# Valmaría

## REALIDADES Y RETOS

### Evaluación formal y funcional del proyecto inicial aulas, graderías y cafetería Facultad de Educación Física

## ¿Qué decir respecto al proyecto arquitectónico de aulas, graderías y cafetería entregado parcialmente por Salmona?

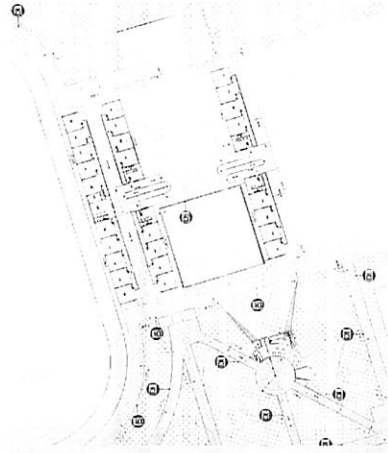
- Los insumos son insuficientes para concretar los estudios y diseños de ingeniería.
- El proyecto arquitectónico no es suficiente para la obtención de la licencia de construcción.
- Las normas arquitectónicas y de ingeniería han sido modificadas y es necesario hacer ajustes importantes a los insumos entregados.
- Es fundamental que el proyecto arquitectónico contenga planos de detalle, especificaciones técnicas, de materiales y presupuestos.
- El proyecto debe ser revisado y complementado, o en su defecto modificado, para adecuarlo a las necesidades de la Universidad y garantizar una edificación eficiente y sostenible.

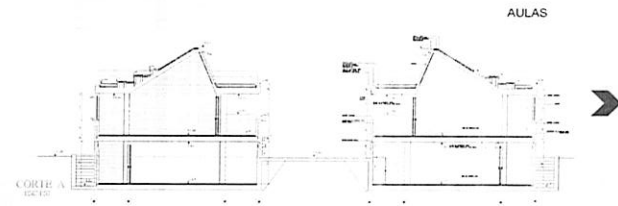
- El proyecto plantea un piso completo para los servicios y baterías sanitarias que se encuentra a un nivel de -1.40m; es decir, en semisótano.

- Excavación y movimiento de tierras, por aproximadamente 4.838 m<sup>3</sup>
- Afectación de la cancha de fútbol y pista atlética, toda vez que esta excavación se debe hacer con un talud de 45°, generando una caja de excavación de aproximadamente 30 metros de ancho por 84 de largo, sin considerar que la distancia entre canchas es de tan solo 24 metros.

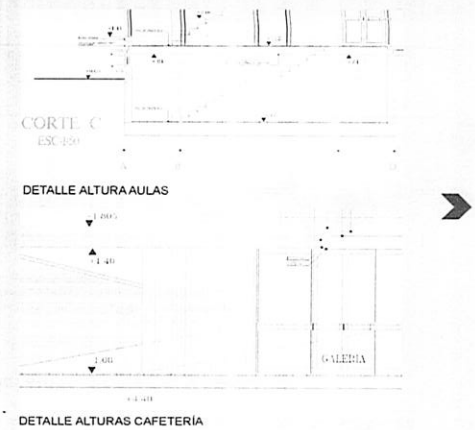
- Las alturas arquitectónicas definidas para el proyecto son de 2.30 m. Si se tienen en cuenta los factores técnicos como son redes de desague descolgadas, iluminación y sistemas de telecomunicaciones y redes que requieren aproximadamente 50 cm., Se tendría una altura libre de tan solo 1.90 m, resultando definitivamente insuficiente.

• **Análisis de isóptica**

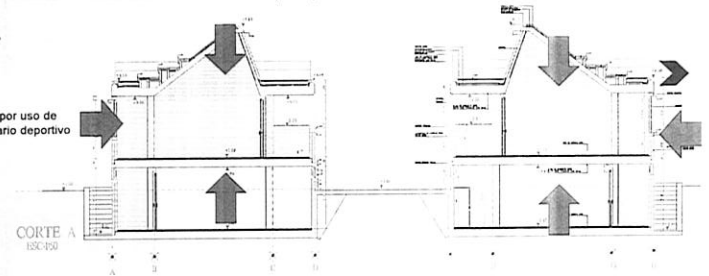
El principal factor en el diseño de escenarios es garantizar las condiciones de visibilidad similares para todos los espectadores (Isóptica).

Al analizar los ángulos de visión encontramos que el primer espectador no tendría visión sobre el campo de fútbol sino hasta los 18 metros aproximadamente, y hacia las canchas de tenis y múltiples no podría observar sino hasta la segunda cancha.

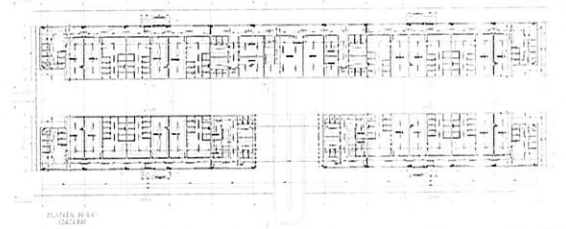
- En el análisis del proyecto se evidencia la concentración de servicios en un solo piso, lo cual genera un volumen de usuarios concentrado en un punto en horas de alto tráfico, como sucedería en los intermedios de clases
- El piso de servicios semienterrado requeriría bombas eyectoras para la evacuación de aguas, además de iluminación constante y ventilación mecánica forzada, lo que deriva en un elevado costo de funcionamiento y mantenimiento del proyecto.

Accesibilidad y condiciones mínimas para personas de movilidad reducida

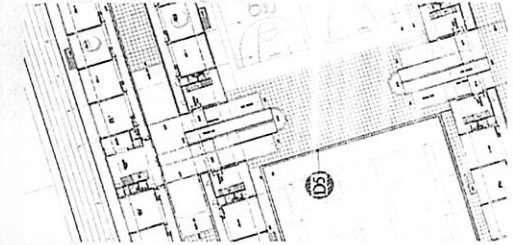
- La rampa planteada tiene una pendiente de 12.5 %. Dado que la Resolución Nro. 14 861 de Octubre 4 de 1985 establece que las pendientes mínimas están entre el 6 y 9 %, NO SE ESTARÍA CUMPLIENDO CON LA CONDICIÓN MÍNIMA DE ACCESIBILIDAD.
- Por otro lado, la ubicación de la rampa interrumpe el flujo y funcionamiento de las canchas deportivas anexas al proyecto.

•Formalmente, el edificio optimiza el área de ocupación permitiendo mayor cantidad de usuarios en las graderías, mayor número de aulas y traslado de la rampa a su interior, eliminando la obstrucción sobre las canchas de tenis.

Accesibilidad y condiciones mínimas para personas de movilidad reducida

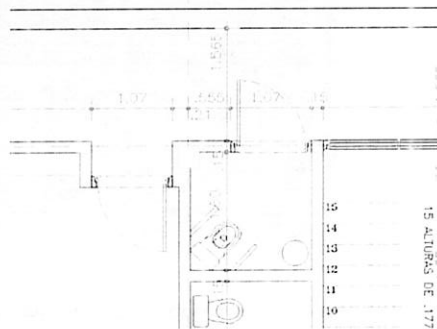
- Los baños para personas de movilidad reducida no cumplen con las dimensiones mínimas requeridas, pues no se cumple con el radio de giro de 1.50 m libres
- Sólo se cuenta con tres baños de esta característica. Pero, según la NTC 1500 (código colombiano de fontanería), se requerirían al menos 8 (ocho) baterías sanitarias en condiciones óptimas teniendo en cuenta que tampoco se incluyó en el programa arquitectónico la necesidad de duchas para los deportistas.

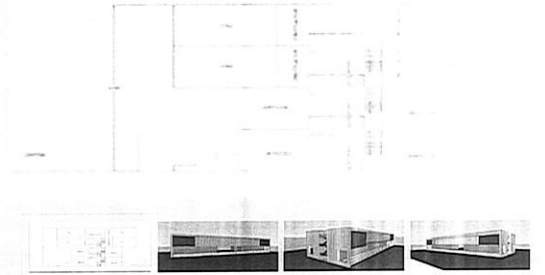
- El área planteada para el edificio de cafetería es de aproximadamente 250 m<sup>2</sup>. En las condiciones actuales de funcionamiento de la facultad se evidenció que un área de servicio sin contar áreas técnicas y de apoyo de 200 m<sup>2</sup> resulta totalmente insuficiente.
- No se incluyeron en el programa arquitectónico los espacios requeridos de bienestar estudiantil, enfermería, servicios generales y almacén.
- En conclusión, los edificios planteados, además de presentar los problemas constructivos y de funcionamiento descritos anteriormente, con el consecuente sobrecosto de ejecución y mantenimiento, no ofrecen un satisfactorio cumplimiento de las necesidades actuales y urgentes de la facultad.
